FORMALIZACIÓN DEL ACUERDO RELATIVO A LA SEGUNDA DE LA MODIFICACIÓN DEL CONTRATO NUM. 208/2019

**INFORME Y APROBACIÓN DE LA MODIFICACIÓN DEL
CONTRATO Nº 208/2019 “OBRAS DE TRATAMIENTO DE
AFINO Y MEJORAS DE LA ETAP DE GRIÑÓN”**

MODIFICACIÓN Nº 2. UNIDADES DE OBRA PN007 A PN011

2.1 Modificación del sistema de lavado de filtros de carbón. (PN007, cambios de medición)

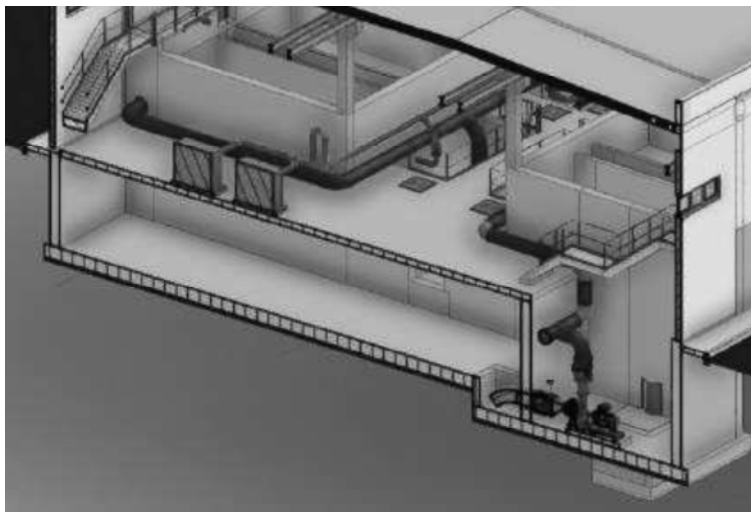
El proyecto original licitado contempla que el agua de lavado de filtros de carbón será suministrada desde el actual bombeo de lavado de filtros de arena que se refuerza para ello. (En cambio, el aire de lavado de filtros de carbón está diseñado independiente, contando con nuevas soplantes dedicadas en el propio edificio de filtros de carbón activo).

Por tanto, la actuación contemplada en proyecto es esquemáticamente:

- Sustitución de las 3 bombas de lavado de filtros de arena de 55 kW por otras 3 más grandes de 75 kW. (Y cambios de valvulería asociados). Estas bombas se mantienen en su misma ubicación actual: en la cámara de bombeos variados existente en el depósito de agua producto de la ETAP.
- Dotación de variadores de frecuencia a esas 3 bombas para poder regular a puntos de funcionamiento distintos según laven filtros de arena, de carbón o ambos simultáneamente.
- Intercepción del colector DN700 de agua de lavado a filtros de arena y ejecución de un nuevo ramal hasta filtros de carbón en DN500 con inclusión de válvulas motorizadas en ambos sistemas.

No obstante, en obra se detectan las siguientes incidencias que impiden la ejecución de dicha solución:

- Las actuales bombas de 55 kW se alimentan mediante arrancadores estáticos, no variadores de frecuencia, situados en una columna del existente CCM1. Los requerimientos de espacio y de refrigeración de los variadores de frecuencia, y aún más al aumentar su tamaño hasta 75 kW, son notablemente más elevados que el de los arrancadores estáticos, y de hecho no existe hueco disponible al respecto en CCM1.
- Las bombas de 75 kW son igualmente más grandes que las actuales de 55 kW y, al pie de las mismas, se sitúa una zanja/canaleta eléctrica con el cableado de alimentación a los motores del resto de los bombeos de la sala. Para garantizar la adecuada cimentación de las nuevas bombas esta canaleta debería retranquearse, lo cual también supone recablear los motores del resto de bombeos afectados en la sala.

Para solventar ambos aspectos, se plantea **ejecutar un depósito y sistema de lavado independiente** para filtros de carbón activo. Este depósito y cámara de bombeo se ubicará bajo la plataforma extrema del edificio de filtros de carbón activo sobre la que ya se ubican en proyecto las soplantes de lavado. De esta forma las bombas de lavado de filtros de carbón y sus variadores pasarán a depender del nuevo CCM3 de filtros de carbón activo, eliminándose esta actuación en CCM1 donde no existe hueco suficiente, y manteniéndose sin cambios los actuales bombeos del depósito de agua tratada de salida de la ETAP, incluso el de lavado de filtros de arena.

- Más excavación y obra civil (hormigones y encofrados, etc.) para ejecutar dicho depósito y cámara de bombeo. (Estas excavaciones también se verán afectadas por lo indicado más adelante en el apartado 2.5 de este informe, y los hormigones por lo indicado en el siguiente apartado 2.2). Estos cambios se incluyen en los capítulos 4.1 y 4.2 del presupuesto y obviamente son incrementos puros de medición.

- Desaparece el colector DN500 desde filtros de arena a filtros de carbón activo, así como la valvulería asociada a su derivación inicial. Estos elementos se eliminan en los capítulos 6.3 y 6.4 del presupuesto.

- Desaparecen los equipos electromecánicos asociados al cambio de bombas incluidos en el capítulo 8.2.2 del presupuesto. Realmente gran parte de estos elementos se trasladan a los capítulos 4.3 y 4.4 del presupuesto, pero en general existe ahorro económico puesto que el proyecto contemplaba la instalación de 3 bombas mientras que, al construirse una instalación dedicada no compartida con filtros de arena, solo es necesario una configuración 1 + 1, (es decir, 2 bombas). Esto se traduce también en un ahorro de 1 variador de frecuencia en el capítulo 12.2.1.

- Como ahora existen dos sistemas independientes de lavado, es necesario incorporar un caudalímetro de control expreso para este nuevo sistema en filtros de carbón. Este es el precio PN007 incluido en este informe de modificación.

2.3 Cambio a estructura prefabricada en los edificios de bombeo intermedio y filtros de carbón activo (PN009, PN010, PN011)

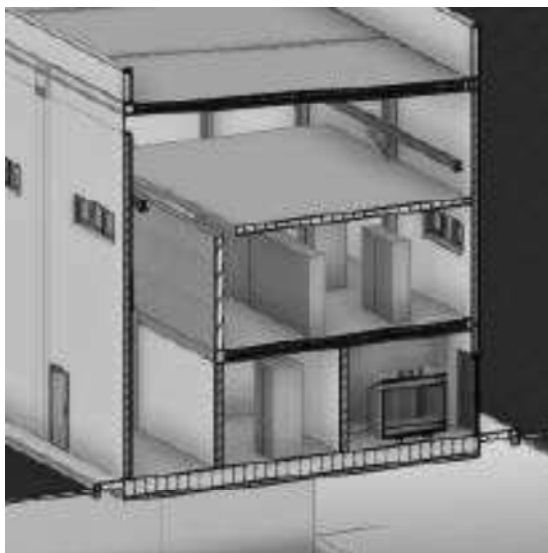
El proyecto licitado incluye toda la estructura de los edificios del bombeo intermedio y de los filtros de carbón activo (vigas y pilares) en hormigón armado con fabricación in situ. Y adicionalmente incluye los cerramientos de ambos edificios en fábrica de bloque de hormigón con cámara de aire y tabique interior de ladrillo cerámico sencillo.

Sin embargo, los edificios proyectados son muy voluminosos con alturas libres interiores que llegan a superar los 10 m de altura y por tanto supondrían operaciones de encofrado, ferrallado y hormigonado a gran altura. Igualmente, los muros superan en diversos casos los 5 m de altura y en ellos mismos se encuentran contruidos a importante altura en muchos casos (por ejemplo aproximadamente a 3 metros sobre los muros laterales de hormigón armado de cierre de los vasos de los filtros de carbón activo).

Al respecto de las estructuras, los precios contemplados en proyecto se circunscriben a 5 m de altura por lo que en todo caso se requerirían precios nuevos para cubrir encofrados a mayor altura. Y además se requeriría precios nuevos y valoración de toda la estructura de andamios y cimbras de apoyo necesaria para poder ejecutar la obra en condiciones de seguridad y salud adecuadas a la altura de trabajo, con el agravante de que los apoyos sobre los que se han de montar dichos andamios y cimbras son irregulares al estar conformada por los vasos, canales, pasillos, cantaras de bombeo, etc. que conforman el propio bombeo intermedio y los filtros de carbón activo.

Al respecto de los muros se repiten esos mismos requerimientos sobre estructuras de apoyo importantes para garantizar su seguridad de ejecución. Además, sería necesario dotarles de vigas cargadero intermedias que corten su altura para garantizar su estabilidad estructural tanto en la fábrica de bloque como especialmente en el tabique interior donde no son viables.

La inclusión de esos elementos tendría una repercusión inasumible para el presupuesto, (como referencia se puede indicar que el proyecto sí incorpora cimbra para la losa sobre el canal de salida de agua tratada en los filtros de carbón activo, y que esta, con tan solo 2,60 m de altura, ya tiene una repercusión económica de más del doble que el propio encofrado de la losa). Por ello, la solución propuesta para todos estos aspectos es la sustitución de todas las unidades estructura y cerramiento del edificio a elementos prefabricados, apareciendo las unidades PN009, PN010 y PN011 correspondientes a pilares, vigas y paneles prefabricados en sustitución de las obras de fábrica.

Estos cambios afectan a los capítulos 3.2 y 4.2 del presupuesto de las obras.

2.5 Incrementos en movimientos de tierra (ajustes de medición)

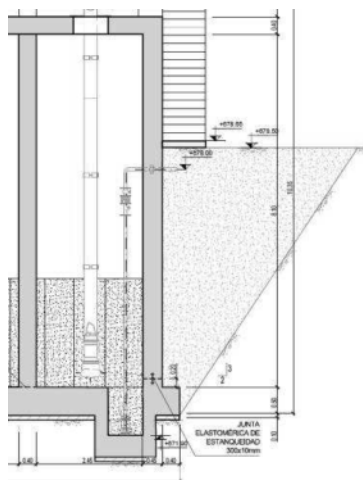
Adicionalmente a los cambios en movimiento de tierras inherentemente ligados a los cambios de geometría descritos en apartados anteriores de este informe, en las excavaciones de proyecto se han detectado algunas cuestiones a solventar según se puede observar principalmente en la sección E-E del bombeo intermedio que tiene representada la máxima profundidad de excavación:

En esa sección se puede ver cómo:

- No existe hueco en trasdós de zapata para habilitar la colocación de encofrados y posteriormente incluso de los andamios y los encofrados de muro. Es necesario un sobreancho de excavación en su fondo.
- Existen alturas muy importantes de excavación, (algo más de 6 m de altura), que, por seguridad del propio talud, no se pueden dejar sin berma intermedia.

Todo ello lleva a que hay que cambiar la geometría de las excavaciones para suplir ambos aspectos.

Esta modificación no requiere la aprobación de precios nuevos sino tan solo de nuevo balance de mediciones en los capítulos 3.1 y 4.1 del presupuesto y por extensión en el 15.1 de gestión de residuos al respecto del transporte interno de las tierras en la obra.
